**Objet : Nibas**

Création d'un bâtiment de stockage composé de six cellules artificie et divertissement  
Chemin rural dit sentier du chêne – SAS FC Artifices

# **RAPPORT DE SECURITE ETABLI PAR LE SERVICE DEPARTEMENTAL D'INCENDIE ET DE SECOURS DE LA SOMME**

**Permis de construire :** PC n° 080 597 21 V 0006

### a. Voies engins

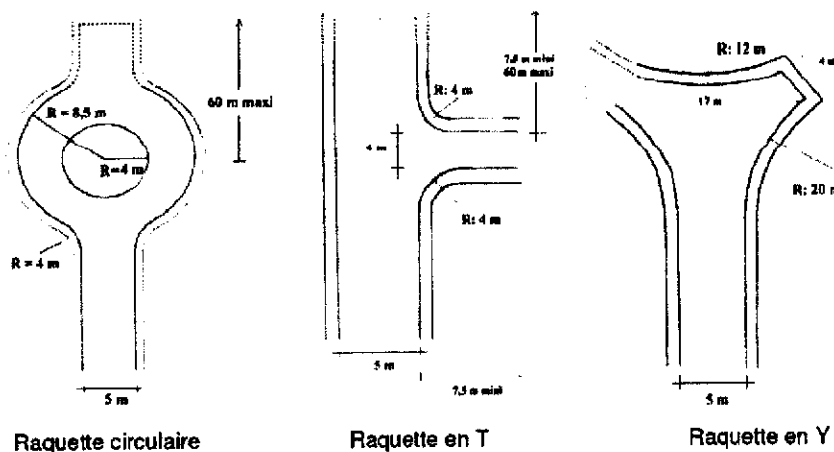
D'une manière générale, tous les bâtiments sont desservis par une voie engins dont les caractéristiques sont présentées ci-après :

- o largeur de la chaussée, bandes de stationnement exclues : 3 m,
- o force portante calculée pour un véhicule de 160 kN (avec 90 kN maximum par essieu, ceux-ci étant distants de 3,6 m minimum),
- o résistance au poinçonnement de 80 N/cm<sup>2</sup> sur une surface minimale de 0,20 m<sup>2</sup>,
- o rayon intérieur minimum R : 11 m,
- o sur largeur  $S = 15/R$  dans les virages de rayon intérieur inférieur à 50 m,
- o hauteur libre supérieure ou égale à 3,50 m,
- o pente inférieure à 15 %,
- o aires de retournement pour les voies en impasse de plus de 50 m de long.

- o assurer la desserte du projet conformément au point II.2.a.
